令02原機(峠)112  
令和3年1月15日

核燃料物質使用変更許可申請書

既に許可を受けた人形峠環境技術センター（以下「センター」という。）における核燃料物質の使用等について、核燃料物質の平和利用及び公共の安全に資することを目的として、共通編、開発試験棟及び濃縮工学施設に係る内容を次のとおり変更する。詳細を別添1から別添3に示す。

国立研究開発法人日本原子力研究開発機構  
人形峠環境技術センター  
核燃料物質使用変更許可申請書

変更の理由

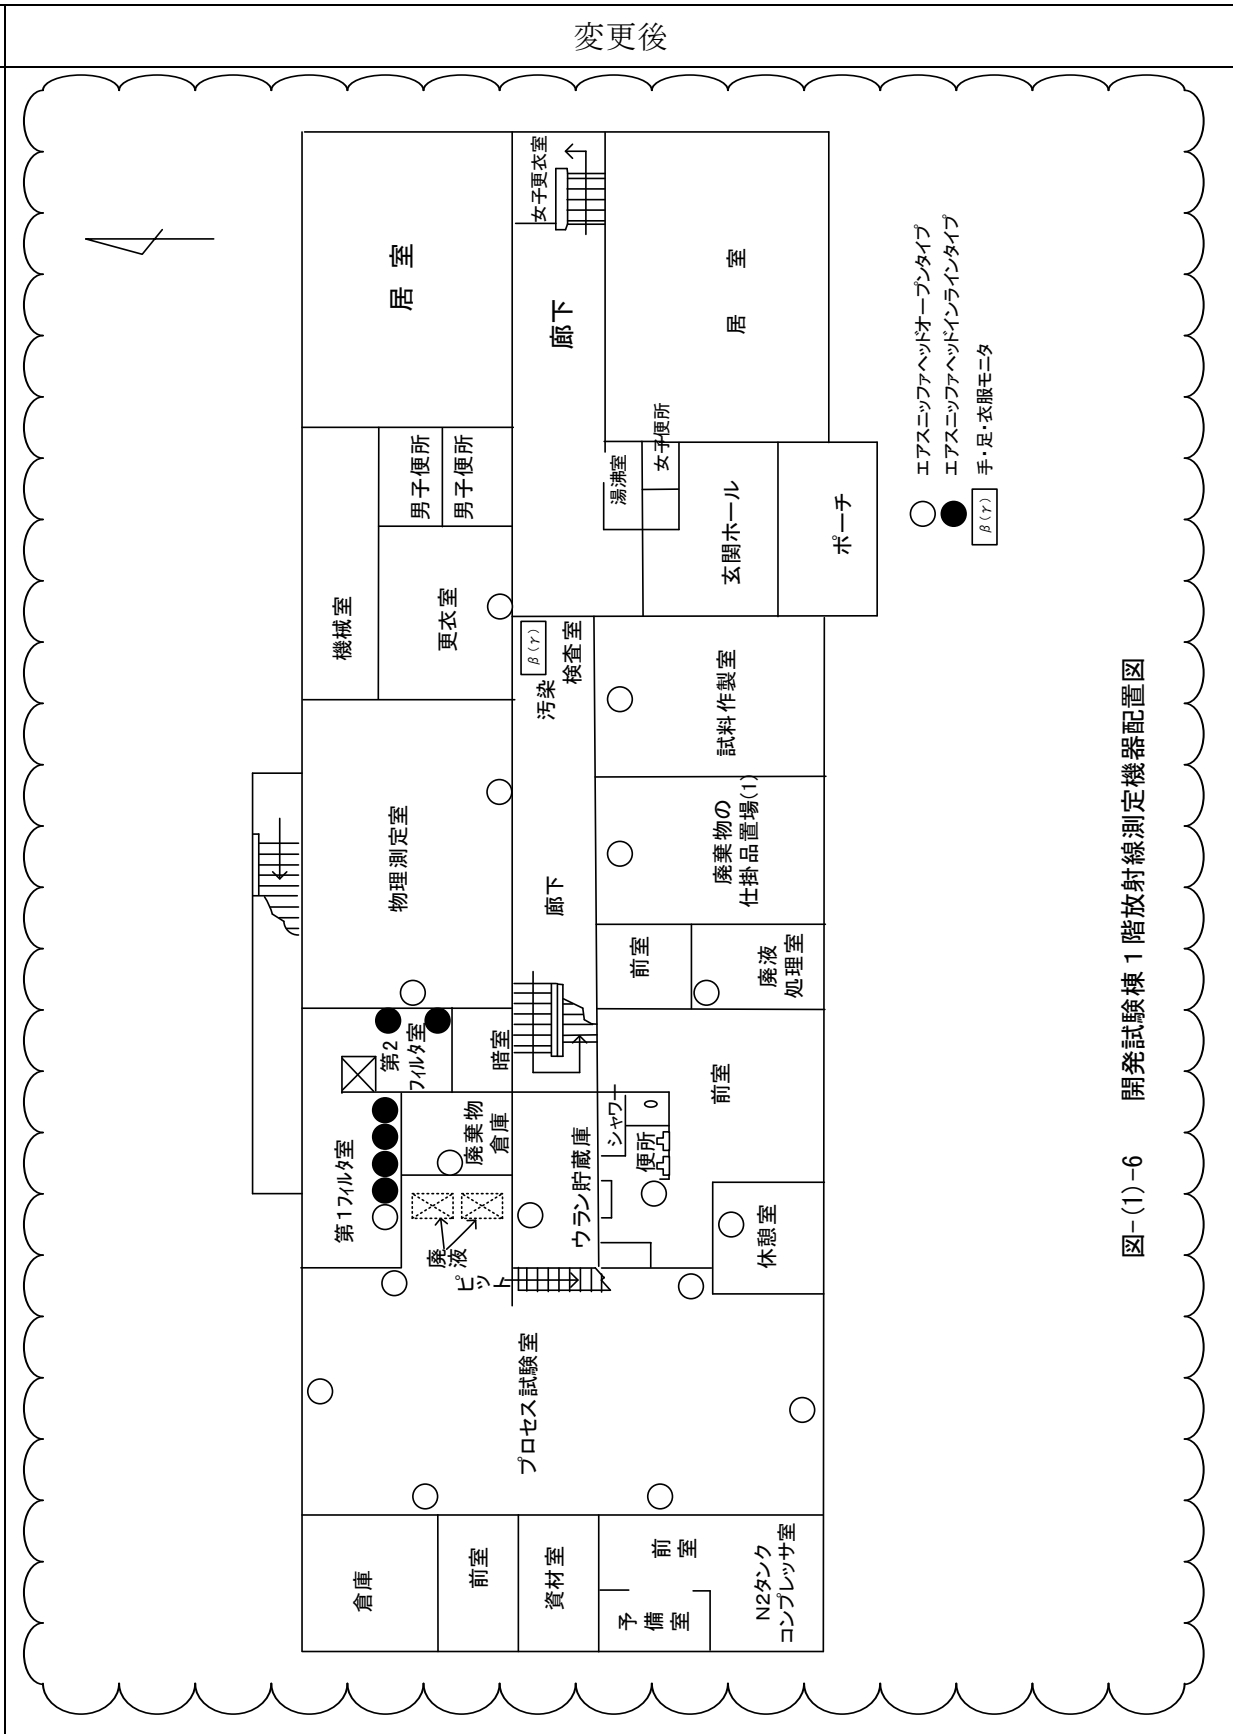
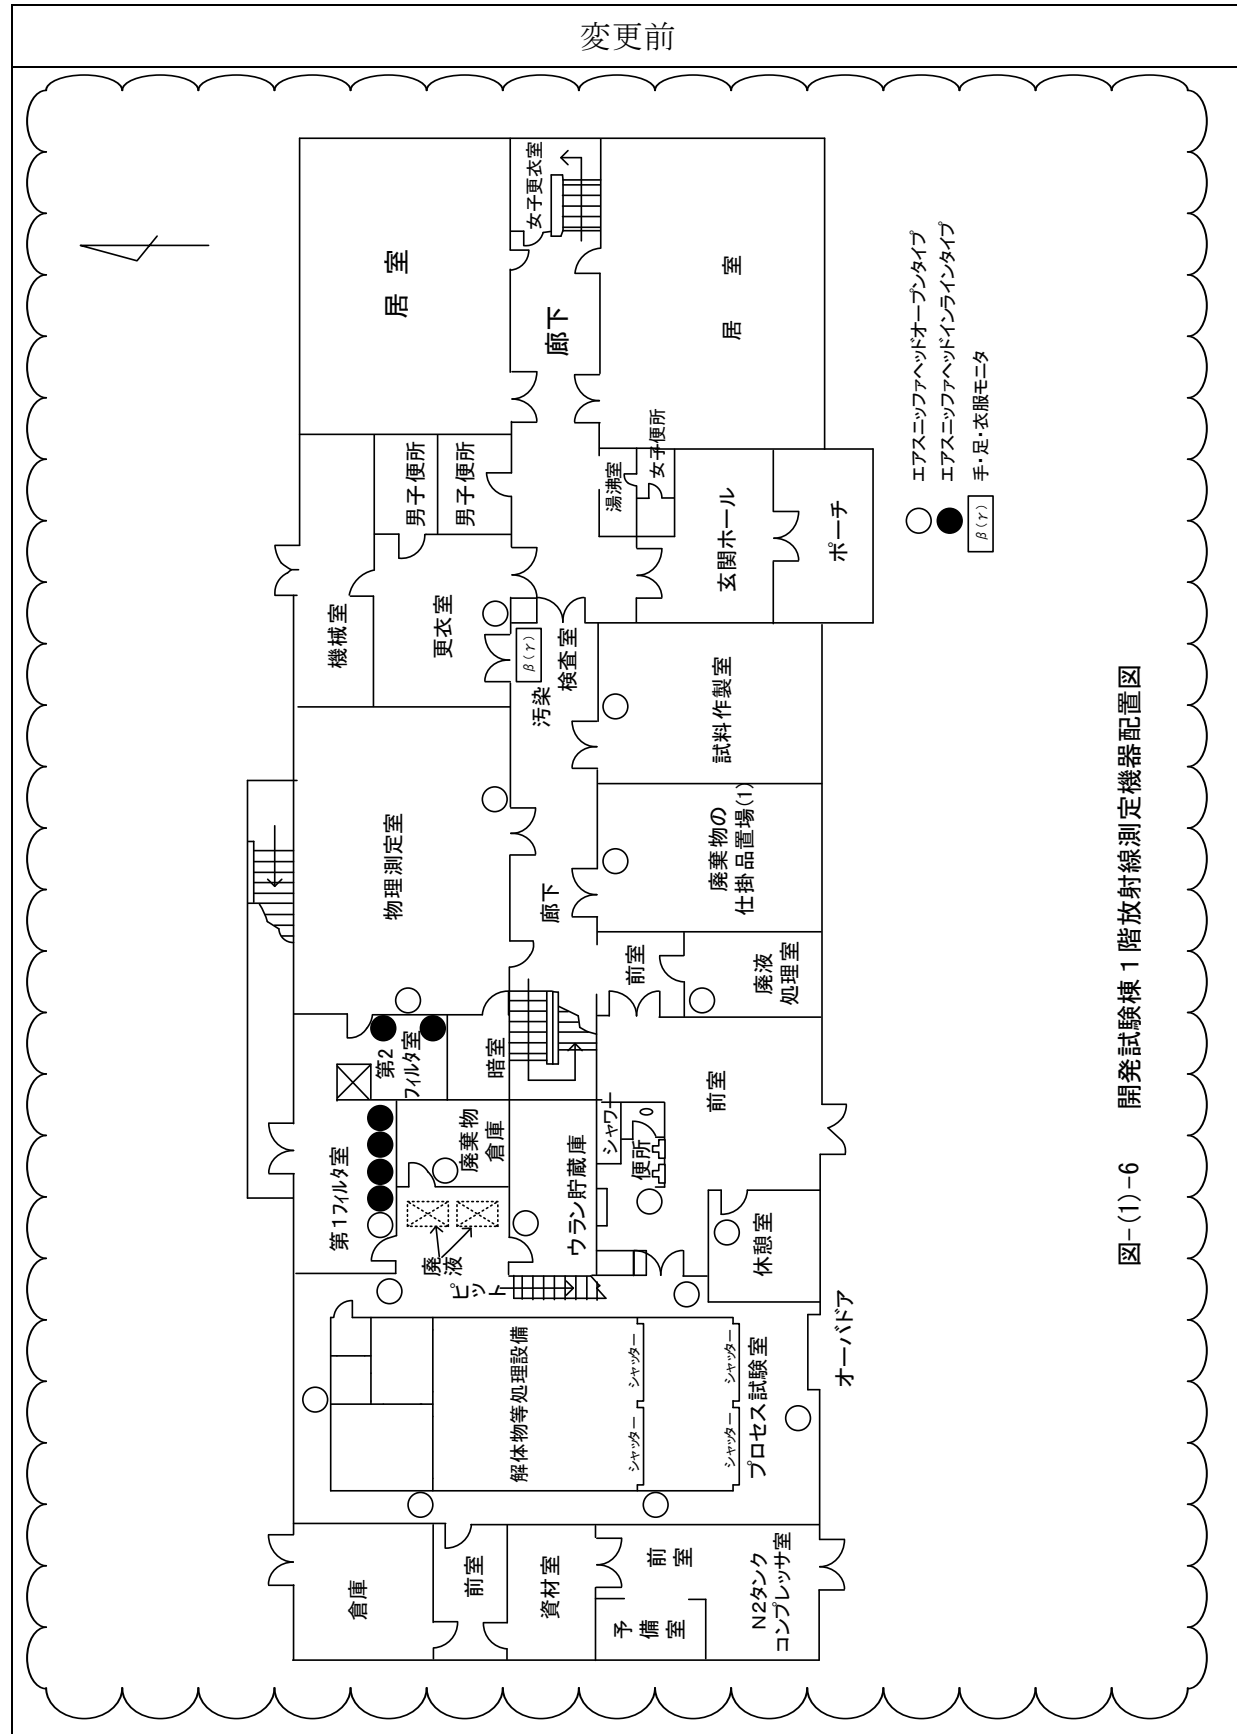
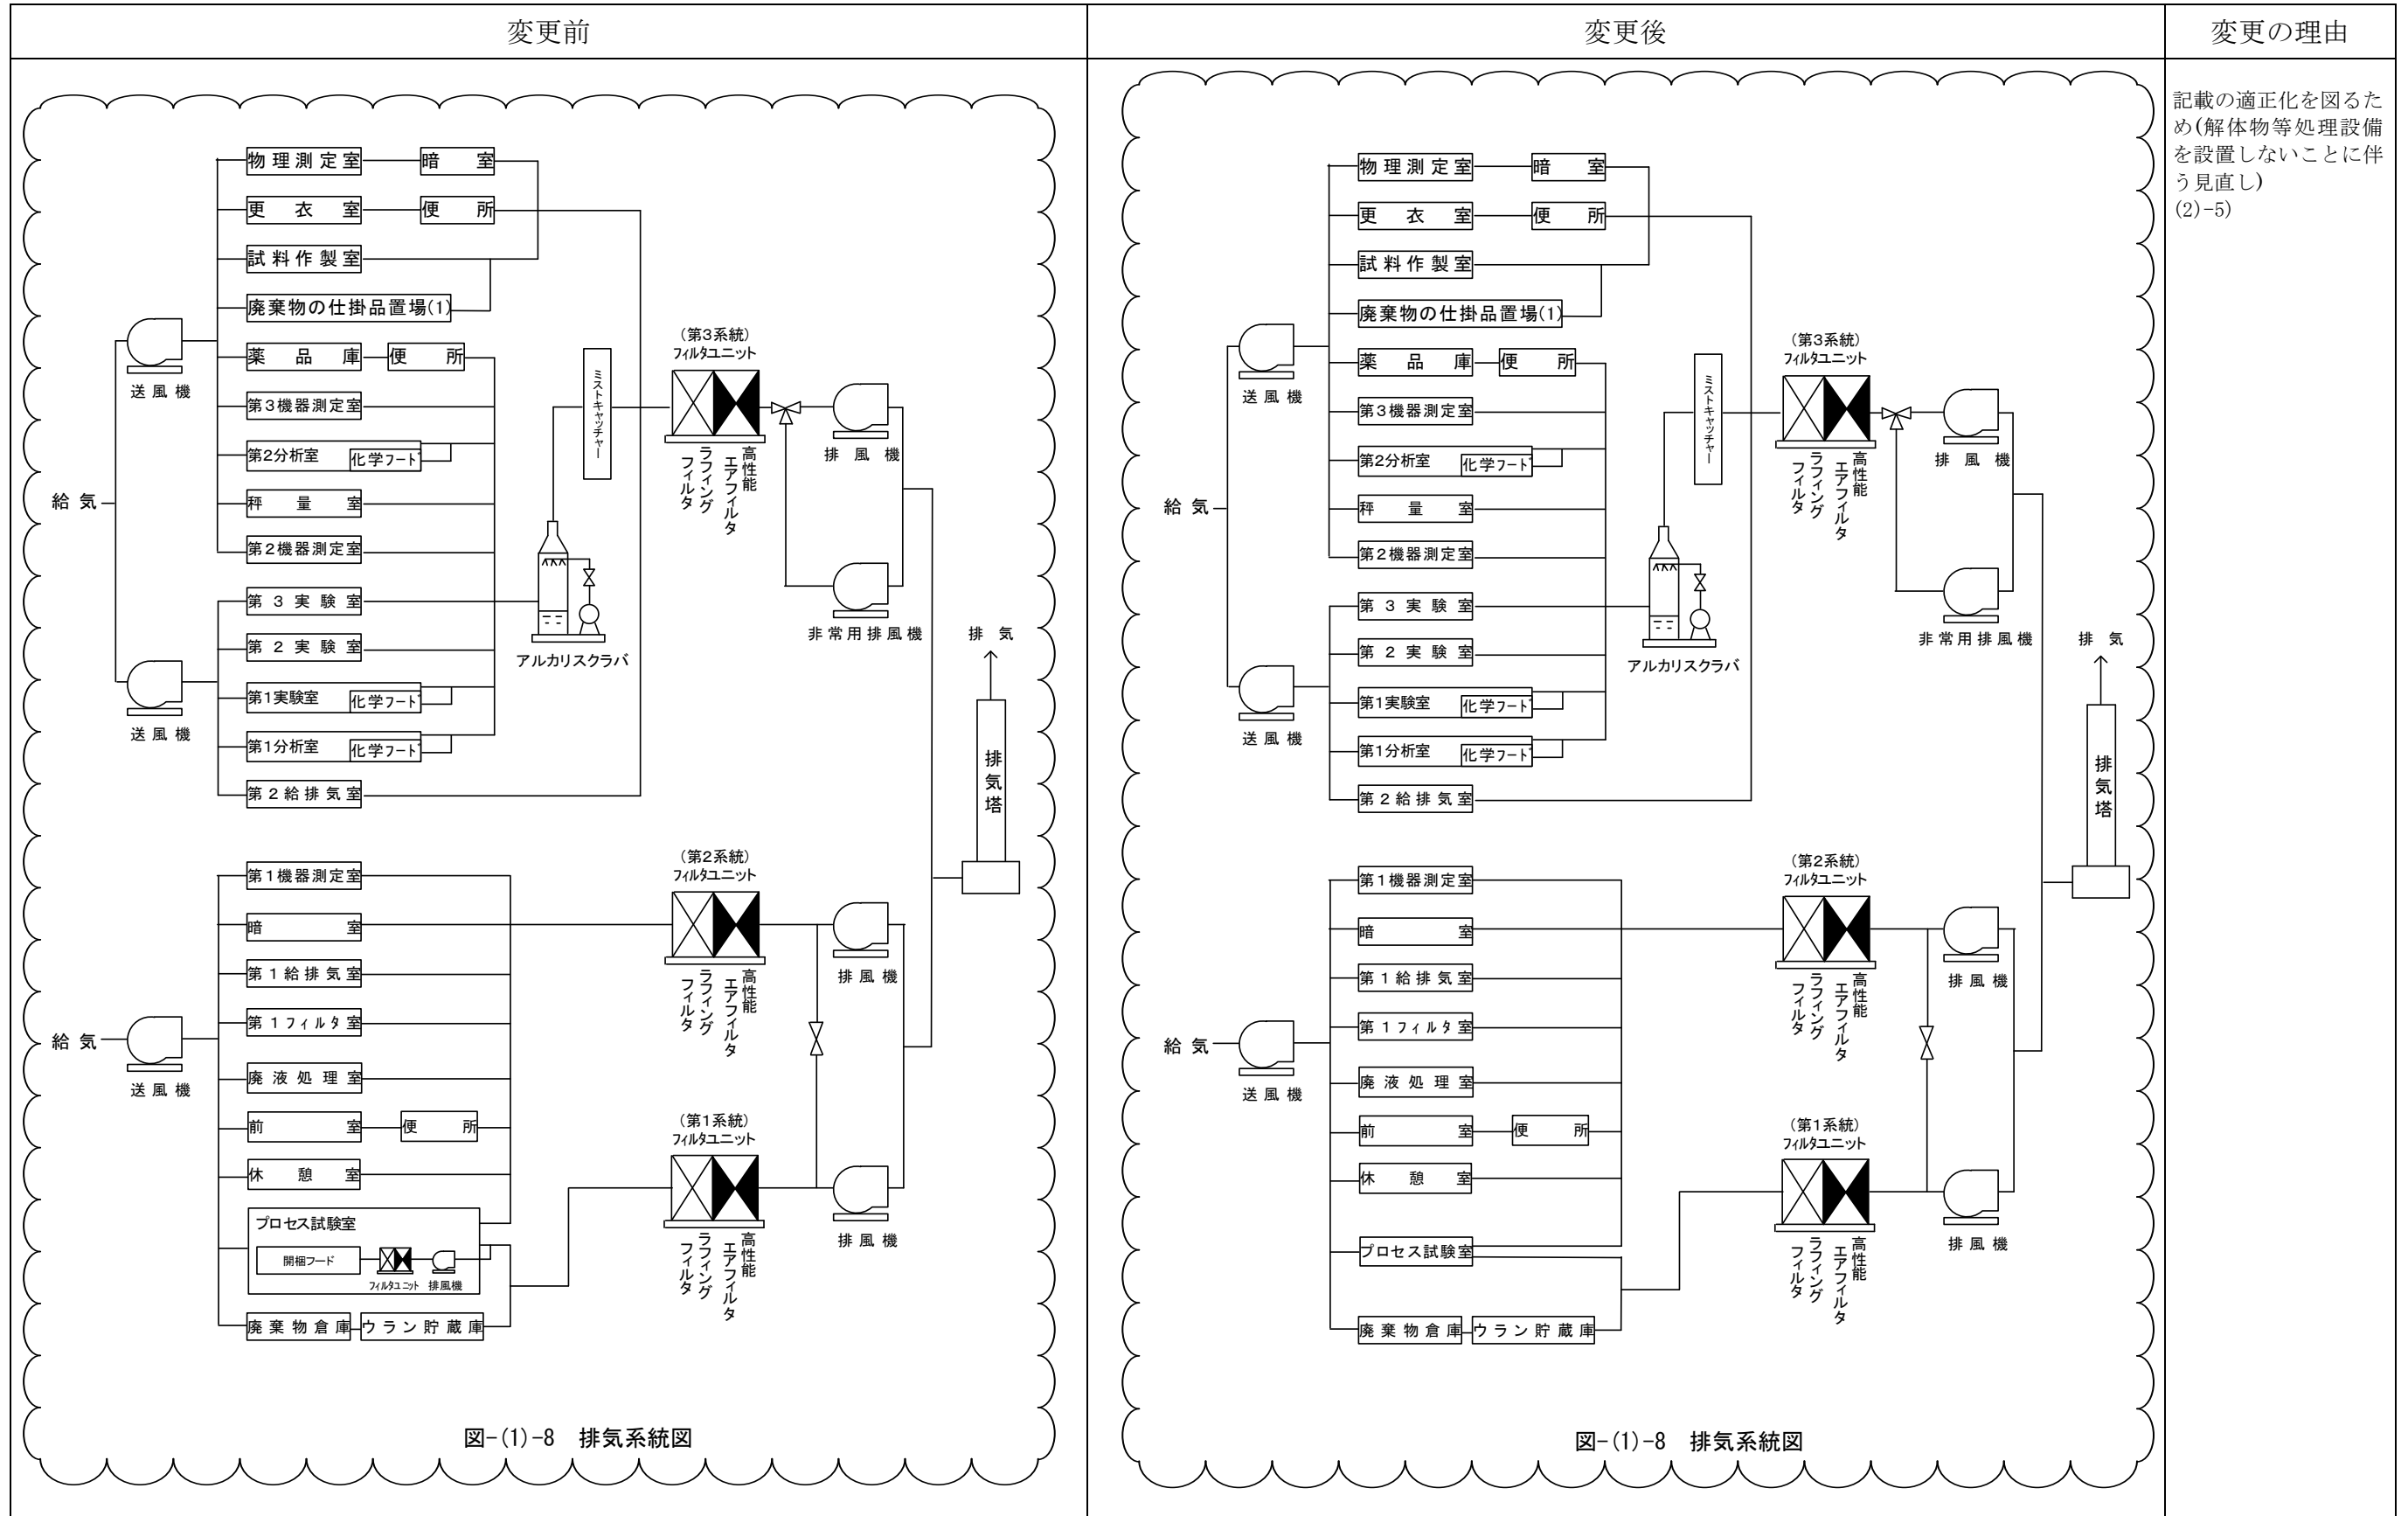
記載の適正化を図るため(解体物等処理設備を設置しないことに伴う見直し)  
(2)-5)

記載の適正化を図るため(解体物等処理設備を設置しないことに伴う見直し)  
(2)-5)

記載の適正化を図るため(解体物等処理設備を設置しないことに伴う見直し)  
(2)-5)
